ESCLARECIMENTO 01 – PREGÃO SEBRAE/TO N.º 004/2017

Diante da solicitação de esclarecimento referente ao Edital Pregão n.º 002/2017 enviada pela empresa A.M AGENCIA DE PUBLICIDADE E COMUNICAÇÃO VISUAL EIRELI - ME, a Comissão Permanente de Licitação do SEBRAE/TO passa a elucidar na forma que segue:

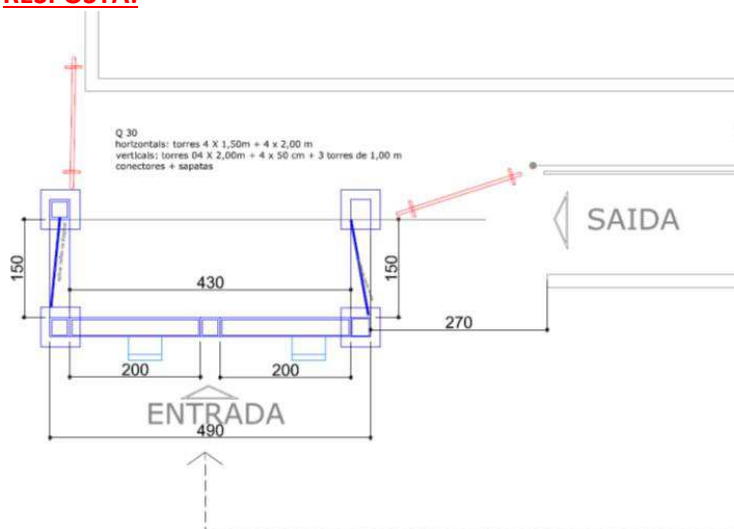
(o memoria descritivo identidade visual só tem dois portal sendo um portal de entrada e um portal tipo GOL e na planta baixa foi constatado que são sete portais)

Item 01	<p>Q 30 Horizontais: torres 4 X 1,50m + 4 x 2,00 m + 2 X 1,00m Verticais: torres 11 X 1,00m + 4 x 50 cm Conectores + sapatas</p> <p>1. Estrutura em BOX TRUSS Q 30 com sapata reforçada conforme orientação da montadora seguindo o projeto arquitetônico com Lona fixada por ilhós com impressão digital em policromia e Iluminação com refletores tipo front light. (Principal) Medidas geral: 4,30 x 2,50 (L x H) vão livre acesso Medidas geral: 2,00 x 1,00 (L x H) vão livre lona</p> <p>2. Estrutura em BOX TRUSS Q 30 com sapata reforçada conforme orientação da montadora seguindo o projeto arquitetônico, com malha tencionada (Lateral esquerda) Medidas geral: 3,00 x 2,50 (L x H) vão livre</p> <p>3. Estrutura em BOX TRUSS Q 30 com sapata reforçada conforme orientação da montadora seguindo o projeto arquitetônico, com malha tencionada (Lateral direita) Medidas geral: 1,00 x 2,50 (L x H) vão livre</p>

Gostaria de saber do portal de entrada o tamanho do vão da malha tencionada e do vão das lonas de testeira para que eu possa fazer a mediada o tamanho exato altura largura do portal

RESPOSTA: PARES DESIGN: VER IMAGEM ANEXO. VER MEMORIAL DESCRITIVO (PG. 03 DO MEMORIAL)

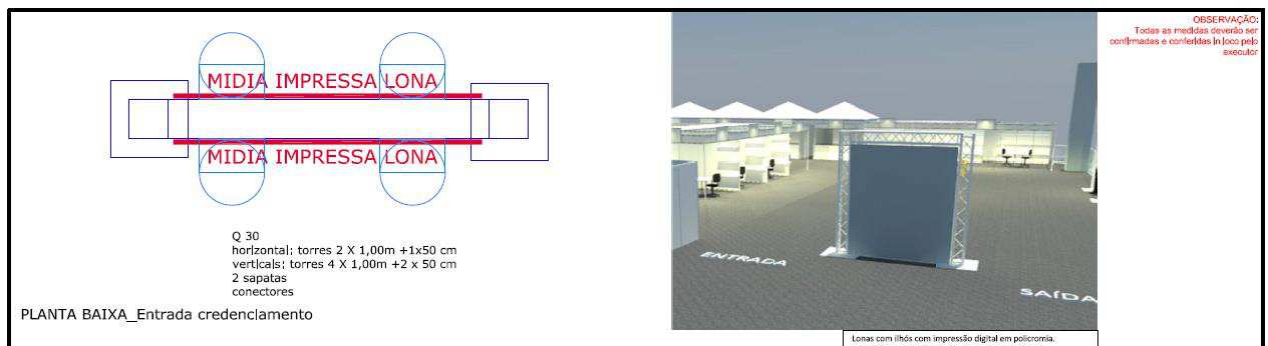
06	<p>Estrutura em BOX TRUSS Q 30 com sapata reforçada conforme orientação da montadora seguindo o projeto arquitetônico com Lona fixada por ilhós com impressão digital em policromia e Iluminação com refletores tipo front light. Q 30</p> <p>horizontal: torres 2 X 1,00m +1x50 cm</p> <p>verticais: torres 4 X 1,00m +2 x 50 cm .</p>
-----------	---

Que preciso nesse se como vai ser um gol precisa que ponha a parte de baixo para a fixação da lona e largura e altura do portal tipo gol

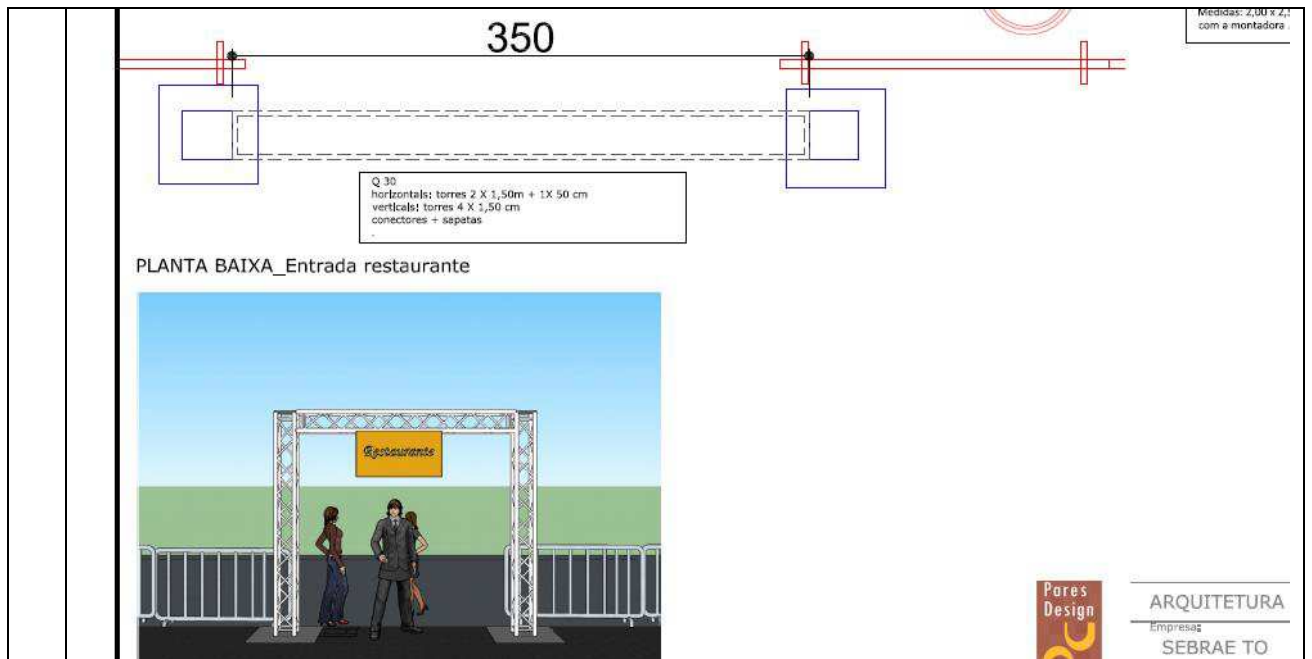
22	<p>Medidas geral: 3,50 x 3,00 m (L x H) vão livre acesso</p> <p>Estrutura em BOX TRUSS Q 30 com sapata reforçada conforme orientação da montadora seguindo o projeto arquitetônico com placa de PVC rígida fixada com braçadeira. (Pórtico de acesso ao restaurante)</p> <p>Q 30</p> <p>Horizontais: torres 2 X 1,50m + 1X 50 cm</p> <p>Verticais: torres 4 X 1,50 cm</p> <p>Conectores + sapatas</p> <p>RESPOSTA:</p>
-----------	--

Que preciso nesse se como vai ser um gol precisa que ponha a parte de baixo para a fixação da lona e largura e altura do portal tipo gol

RESPOSTA: PARES DESIGN: PODE COLOCAR A PARTE DE BAIXO PARA FIXAÇÃO DA LONA. VER IMAGEM EM ANEXO NA TABELA

C03

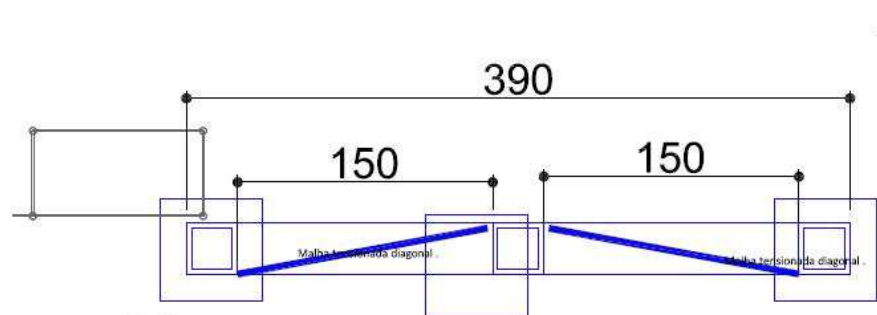
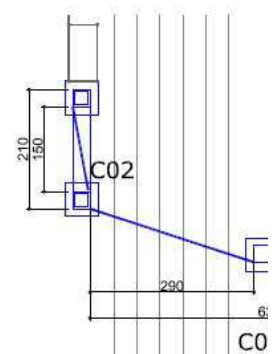
55	Estrutura em BOX TRUSS Q 30 com sapata reforçada conforme orientação da montadora seguindo o projeto arquitetônico com malha tencionada .Medidas geral: 0,30 x 2,30 (L x H)
56	Estrutura em BOX TRUSS Q 30 com sapata reforçada conforme orientação da montadora seguindo o projeto arquitetônico com malha tencionada .Medidas geral: 2,10 x 2,30 (L x H)
57	Estrutura em BOX TRUSS Q 30 com sapata reforçada conforme orientação da montadora seguindo o projeto arquitetônico com malha tencionada .Medidas geral: 3,90m x 2,30 m (L x H)

Q 30
horizontais: torres 2 x 1,50 m
verticais: torres 3 X 2,00m
conectores + sapatas

Que preciso nesse se como vai ser um gol precisa que ponha a parte de baixo para a fixação da lona e largura e altura do portal tipo gol

RESPOSTA: PARES DESIGN: PODE COLOCAR A PARTE DE BAIXO PARA FIXAÇÃO DA MALHA. VER IMAGEM EM ANEXO NA TABELA
